Besichtigung des Feuerwehrgerätehauses in Nackenheim

STELLUNGNAHME

zu dem Vermerk des Herrn Siering über die Besichtigung am 09.03.1999 des Bauausschusses der Verbandsgemeinde Bodenheim im FFW-Hauses Nackenheim

Anlage 1
zu Pkt. (2c)
Wand-
Schäden

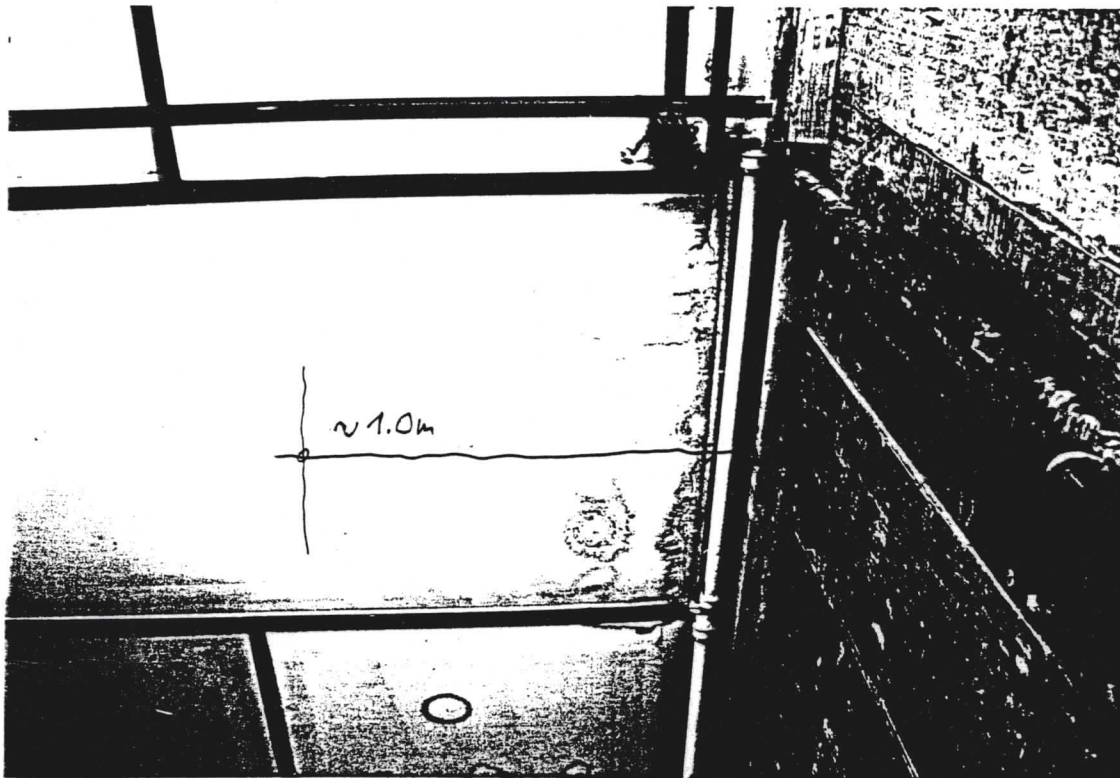
2a) 2. Fahrzeughalle: (2b) (2c)
Der Boden hat kein Gefälle, anfallendes Wasser muß in die parallel zu den Toren angeordneten Rinnen geschoben werden. Die Unterzüge haben nicht genügend Aussparungen, so daß Leitungen U-förmig darunter verlegt wurden. Folge ist eine geringere Nutzungshöhe. Der Übergang vom Neubau zur bestehenden Halle ist unzureichend abgedichtet worden. Dadurch konnte starke anfallendes Regenwasser die abgehängte Decke durchfeuchten.
Antwort Architekt: Bei mehr Gefälle wären wir im hinteren Bereich zu hoch gekommen. Die alte Halle erhält wegen des Feuerüberschlages sowieso eine neue Decke. (2d)
Hinweis: Am Übergang zu den Nebenräumen sind nur 9,5 cm Fußbodenaufbau möglich. Es müßte nur ein Steifen von 5,0 m zusätzlich verkleidet werden. Eine komplette neue Decke wäre nicht nötig (Kosten).

| 2 c) Grenze Altbau/ Neubau | Hier geht es um eine provisorische Schließung eines Dachspaltes zwischen Altbau und Neubau. Ein solches Provisorium ist von Natur aus problematisch. Hinzukommt, dass es sich unter einem Arbeitsgerüst befindet. So war es unvermeidlich, dass Regenwasser in geringer Menge eindrang und an der Deckenverkleidung auf einem Streifen von 1,0m Breite einzelne Wasserflecken entstanden. Da die Abhängung auf eine Breite von 5,00 m ohnedies entfernt wird, entstand kein materieller Schaden. Siehe Anlage 1 (Foto) |

Anlage 4
zu Pkt. (4a)
Wandau-
Schliff
Decken-
Schärfung

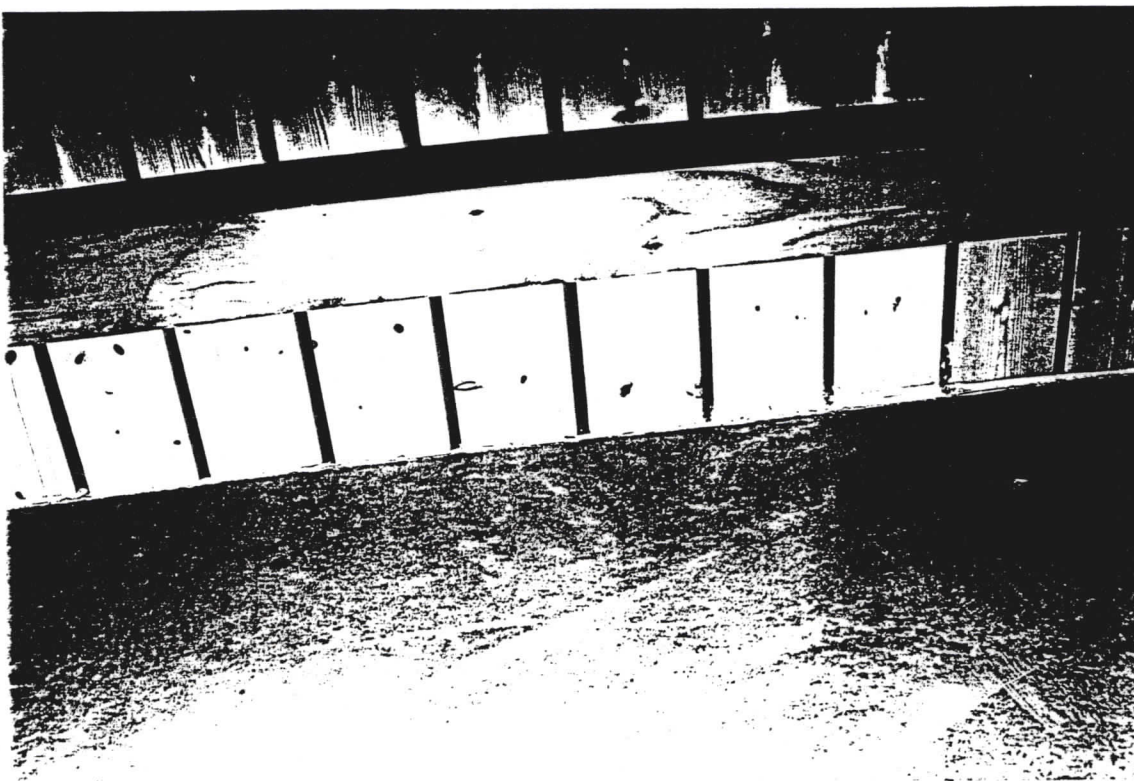
4. Obergeschoß: (4a)
Zwischen Mauerwerk und Holzkonstruktion gibt es eine Differenz von 5 cm.
Antwort Architekt: Die Maurer haben sich vermessen. Jetzt wird noch eine zusätzliche Verkleidung zu Lasten der Maurerfirma aufgebracht. (4b)
Hinweis: Ist das nicht früher aufgefallen? Ist die Kostenfrage eindeutig geklärt?

- 4 a) „Zwischen Mauerwerk und Holz gibt es eine Differenz von 5 cm.“
- Hierbei geht es um folgendes:
Im gesamten Obergeschoß -Sanitärräume ausgenommen- sind Sparren und aufliegende Schalung als Sichtkonstruktion ausgeführt. An diese Sichtschalung schließen Zwischenwände an. Ist der Abstand des jeweiligen Sparrens von der Zwischenwand genügend groß, bleibt die Schalung sichtbar. (S. Anlage 4 Foto). Ist der Abstand nur spaltbreit, wird eine Schattenfuge

ausgebildet.(S. Anlage 5= Foto) Nicht vertretbar wäre die Forderung, die sich aus den Ausführungen des Herrn Siering ergibt, die Zwischenwände unter die Sparren zu rücken. Das würde zunächst zu nicht gewollten Raumgrößen führen und zudem einen Grundsatz der Architektur verletzen: Es sollen verschiedene Bauelemente nicht flächenbündig aufeinander treffen, sondern durch Zwischenglieder - wie z.B. die geplante Schattenfuge - überbrückt bzw. angefügt werden.

Stellung
 v. 27.03.99
 Anlage 2

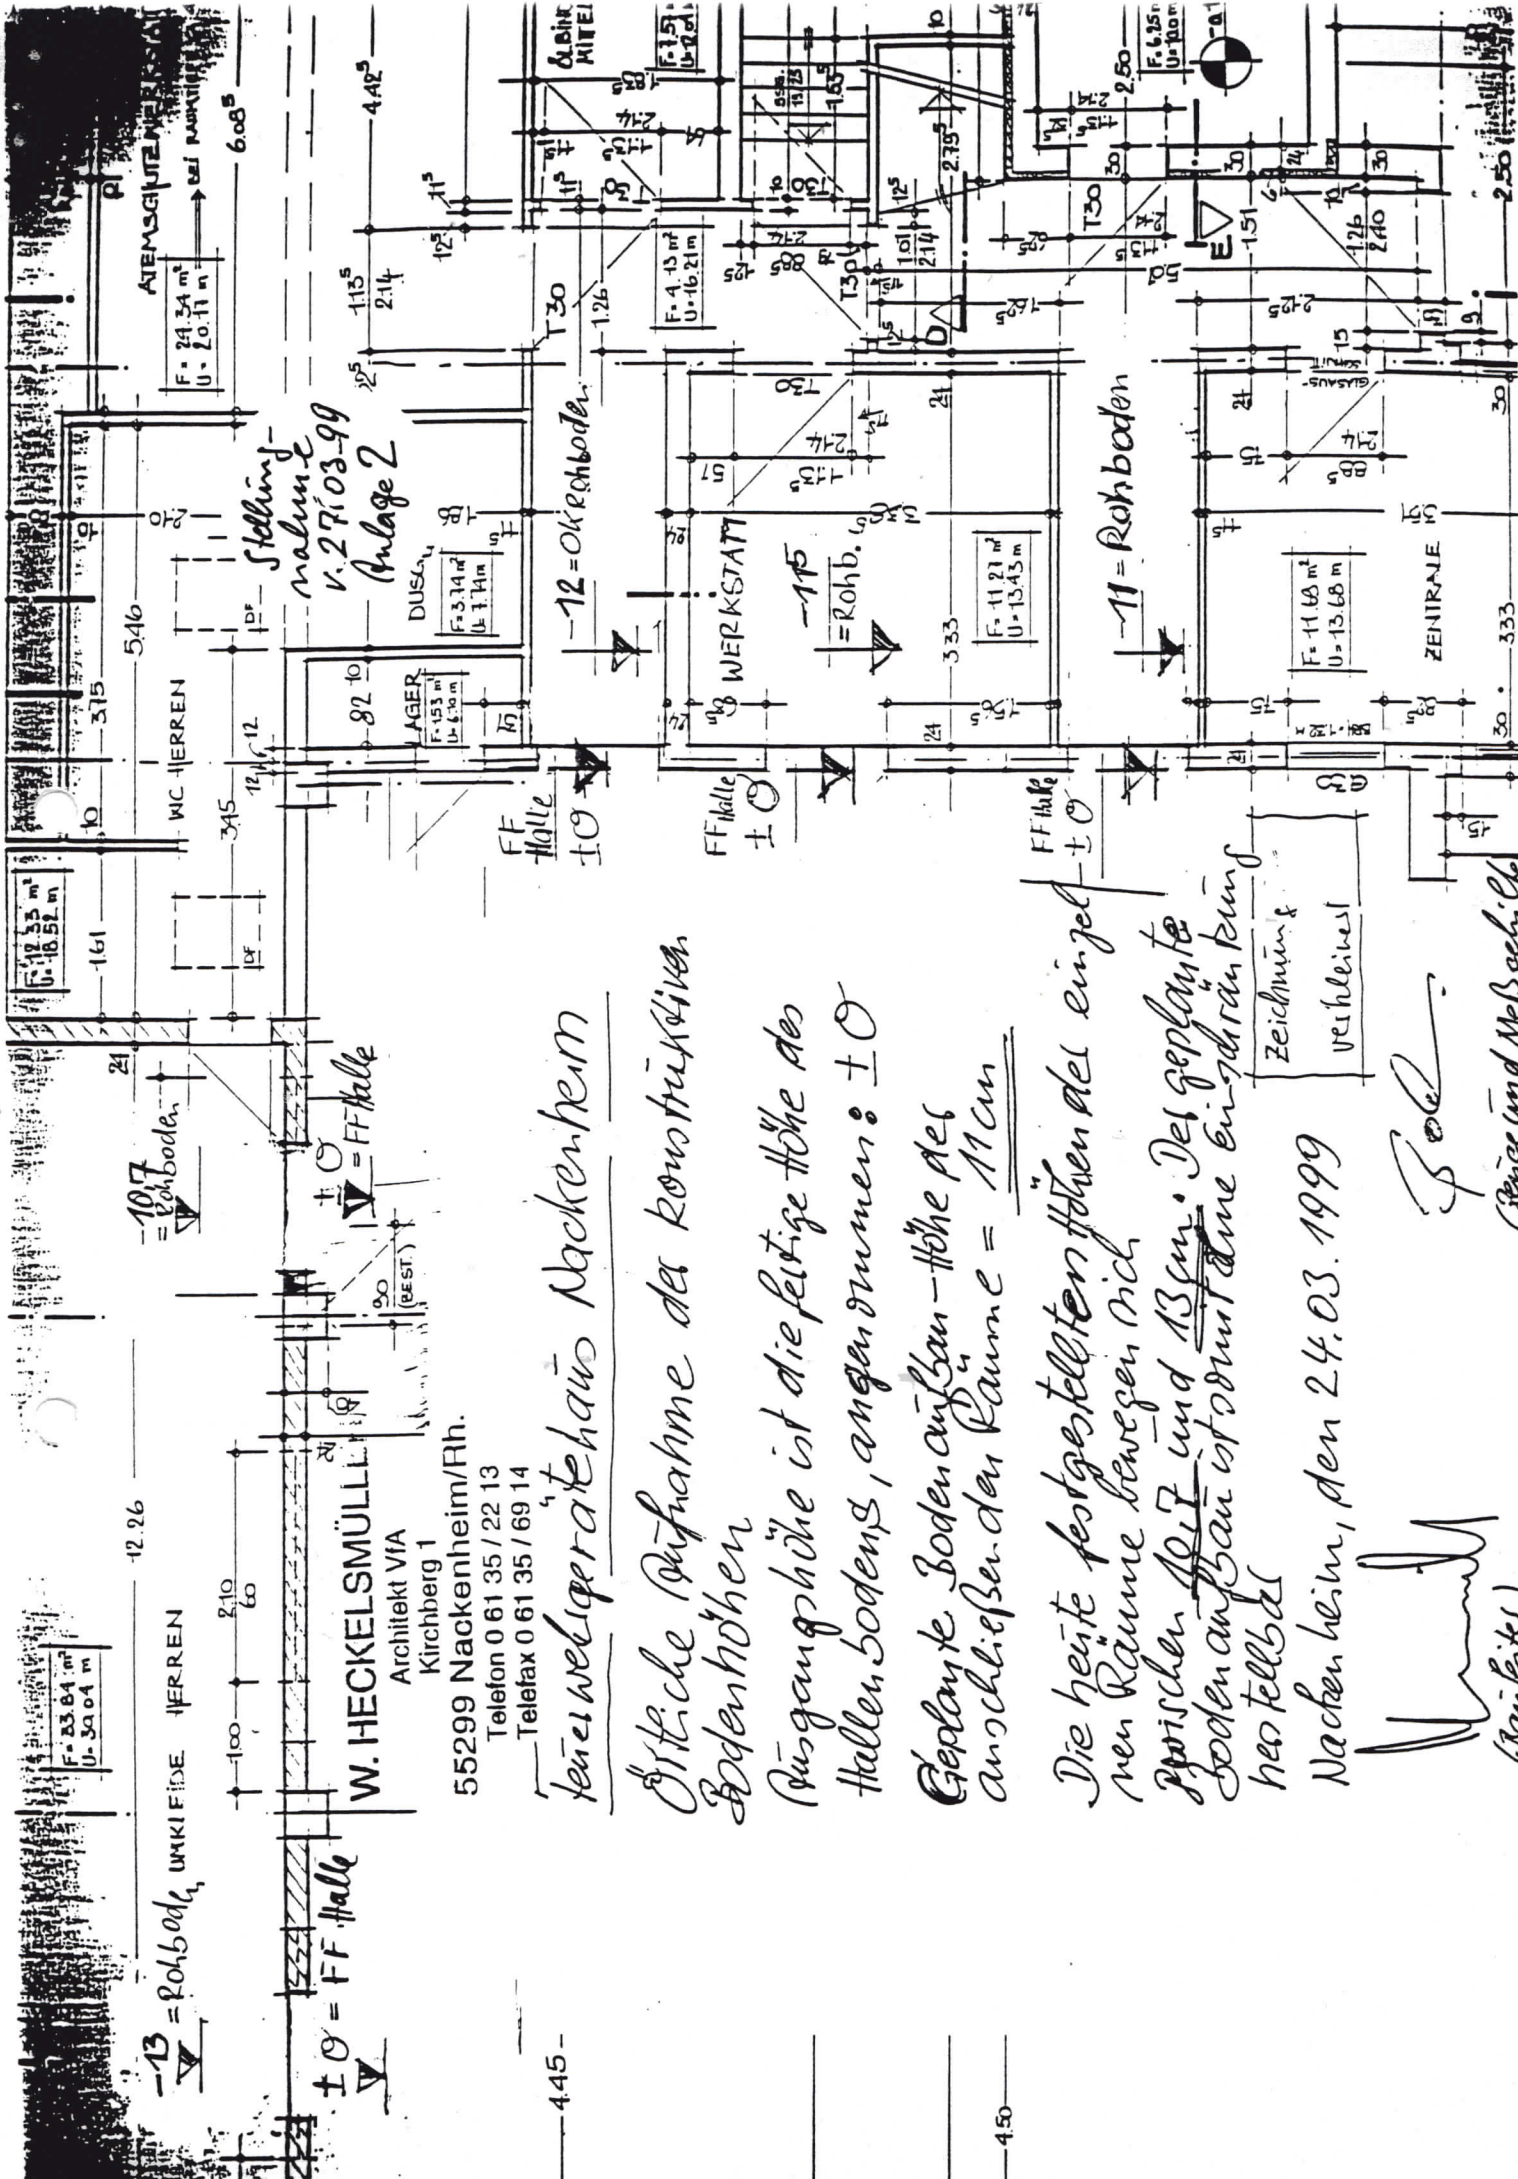
| 2 d) „ Am Übergang zu den Nebenräumen sind nur 9,5 cm Fussbodenaufbau möglich.“ | Die Angaben des Herrn Siering sind falsch. Notwendig und geplant ist eine Fussbodenhöhe von 11 cm. Eine genaue Maßaufnahme am 24.03.1999 ergab eine Fussbodenhöhe zwischen |

- 10,7 und 13 cm, siehe Anlage 2. Die erforderliche Konstruktionshöhe ist ohne Einschränkung gewährleistet.
- 3 a) „Vor die Außenwand wurde... eine zweite Wand gemauert“

- 3 c) „Der Fußbodenaufbau beträgt max. 9,5 cm, bei Gefälle weniger.“
- Hier wird die falsche Behauptung von 2c) wiederholt. Die Konstruktionshöhe beträgt tatsächlich 10,7 -13 cm.

Anlage 6
Stellungnahme
z. AV Sichtung
v. 9.3.99

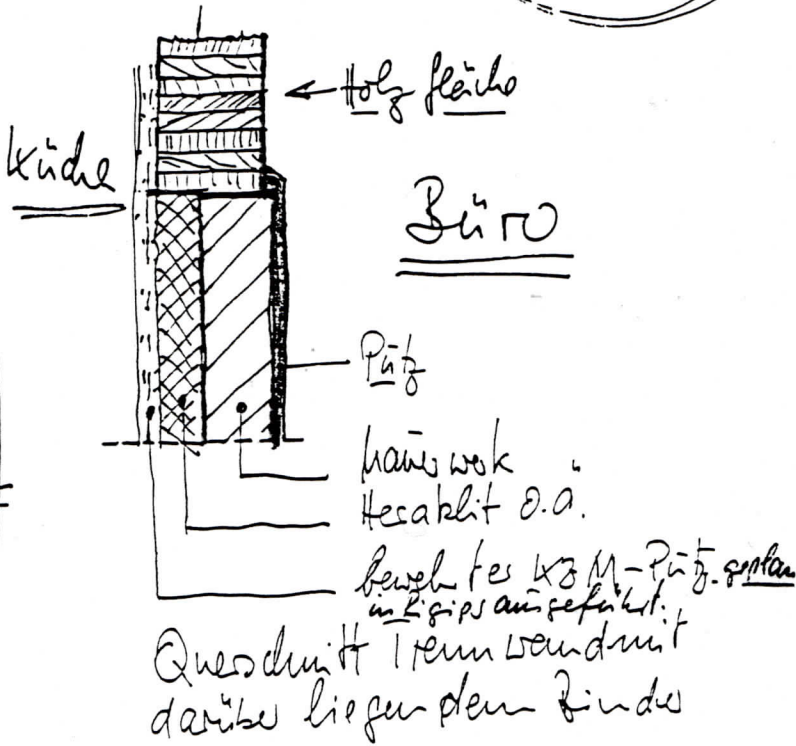
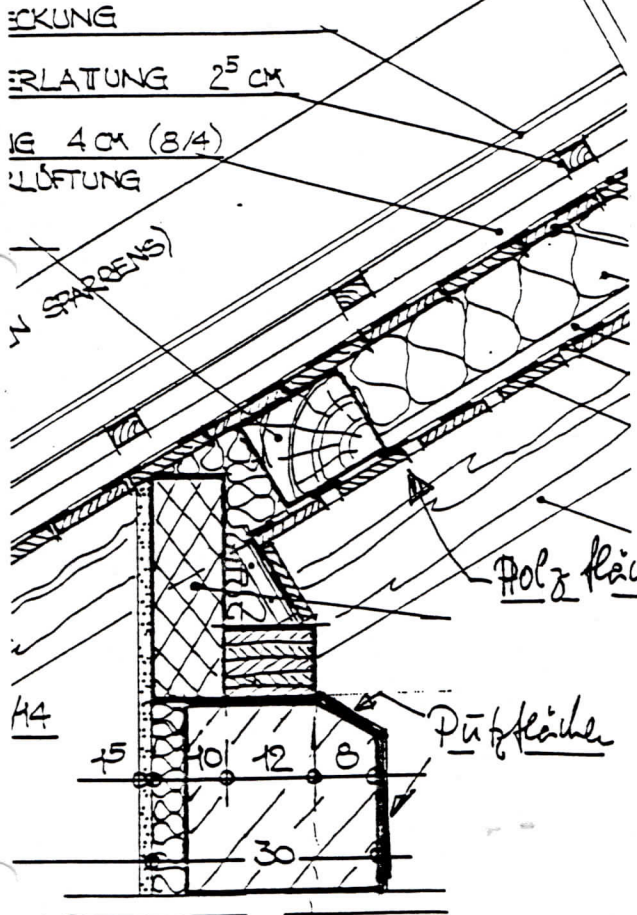
4c) „Wand zwischen Küche und Wehrleiterraum“

Aufgrund einer Planänderung, die wiederum auf den Wunsch der FFW zurückgeht, kam die Zwischenwand in die Nähe des Binders zu stehen, der vorher frei im Raum verlief. Da der Binder 14 cm dick, die Zwischenwand dagegen nur 9,5 cm breit ist, ergibt sich zwangsläufig eine Differenz. Ich habe die Wand so aufgestellt, (s. Skizze Anlage 6), dass zum Wehrführerbüro die gleiche Sockelsituation entsteht, wie am daneben verlaufenden Drempe, wo ebenfalls Holz und massive Wand zusammentreffen. Auf der Küchenseite muss die Wand entsprechend ausgeglichen werden. Auf dieser Seite wurde eine Tragfläche für Fliesen geschaffen.

Aufgrund einer Besprechung mit der FFW kam die Zwischenwand durch Planänderung in die Nähe des Binders zu stehen. Dieser verlief vorher frei im Raum. Ich verschob die Wand dann so, daß sie unmittelbar unter den Binder zu stehen kommt. Da der Binder 14 cm dick ist, das d ~~der~~ Zwischenwand nur 9,5 cm breit^{ist} ergibt sich zwangsläufig eine Differenz. Letztere kann nicht dadurch ausgeglichen werden, daß man die Wand verstärkt (leichte Trennwände DIN 1055).

Ich habe die Wand so gestellt (siehe Skizze), daß zum Wehrführerbüro die gleiche Sockelsituation entsteht wie am Drempe, wo ebenfalls Holz und Wand zusammentreffen. Da auf der Küchenseite die Wand ausgeglichen werden muß, spielt es keine Rolle, ob es 2 oder 4 cm sind. Jedenfalls wird hier eine Tragfläche Putz bzw. Fliesen auf ganz normalem Wege geschaffen.
